PARECER TÉCNICO | 01/2023/DPAE/PU

- Avaliação do Centro de Educação Infantil Flor do Campus -

O objetivo do presente parecer consiste em avaliar as condições físicas da edificação SRV13 de modo a identificar as ações necessárias para que esta se torne apta a receber novos usos/entrar em operação.

Figura 3 – Distribuição dos tipos de revestimento utilizados na edificação

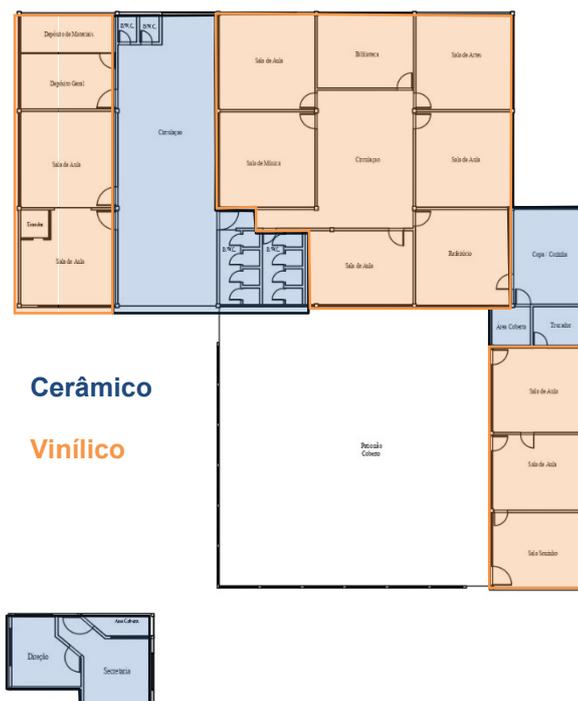
A edificação de acesso ao CEI Flor do Campus, utilizada como recepção e secretaria, possui revestimento cerâmico e encontra-se em bom estado de conservação. Enquanto isso, a outra edificação, maior e que abrigava as salas de aula, refeitórios e sanitários, possui revestimento cerâmico em algumas áreas e piso vinílico no restante. O revestimento cerâmico se encontra em bom estado de conservação. O piso vinílico, em sua maioria, também está em bom estado de conservação, com exceção de dois ambientes em que foram constatadas infiltrações/goteira, causando um estufamento/descolamento do revestimento. Notou-se a ausência de rodapé na edificação.

Figura 11 – Acessos com degraus

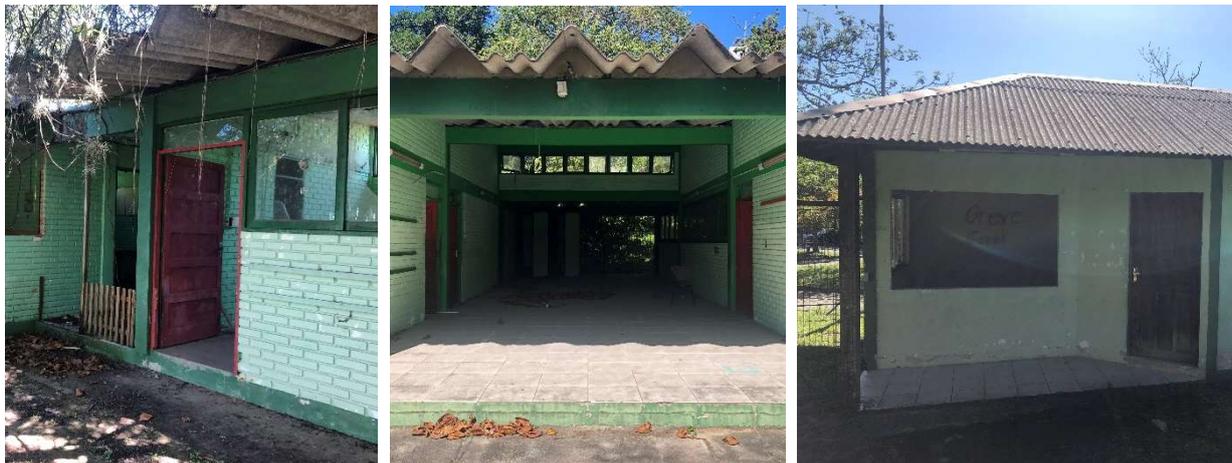
As calçadas externas estão em bom estado de conservação, porém fora das normas de acessibilidade. Existem degraus em frente às portas de todos os acessos (ver Figura 10). Será necessário elevar o piso através de calçadas e rampas.

Além dos degraus nas entradas, é necessário corrigir rampa de acesso entre a edificação menor e a edificação maior. Esta está com pavimento irregular, fora da norma de acessibilidade.
